# Powiatowy Szpital Specjalistyczny

III.2.230/ 835 ZP/~~...~~<sup>302</sup>/2018

**Wszyscy zainteresowani  
postępowaniem  
przetargowym spr. 835 ZP/2018**

dot.: postępowania przetargowego na: „Cykliczne dostawy sprzętu medycznego jednorazowego użytku do zabiegów koronarografii i koronaroplastyki dla potrzeb Pracowni Hemodynamiki przy Oddziale Kardiologii II Powiatowego Szpitala Specjalistycznego w Stalowej Woli”. Ogłoszonego w Dzienniku Urzędowym UE pod numerem 2018/S 134-304882.

Dotyczy ZADANIA NR 28

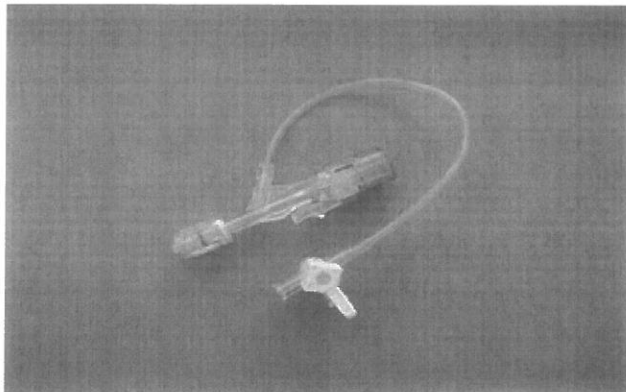
Prosimy o dopuszczenie drutów prowadzących o średnicach 0,032", 0,035" oraz 0,038"; w trzech długościach do wyboru – 150,180 oraz 260cm. Pozostałe parametry zgodne z SIWZ.

**Odp. Zamawiający dopuszcza.**
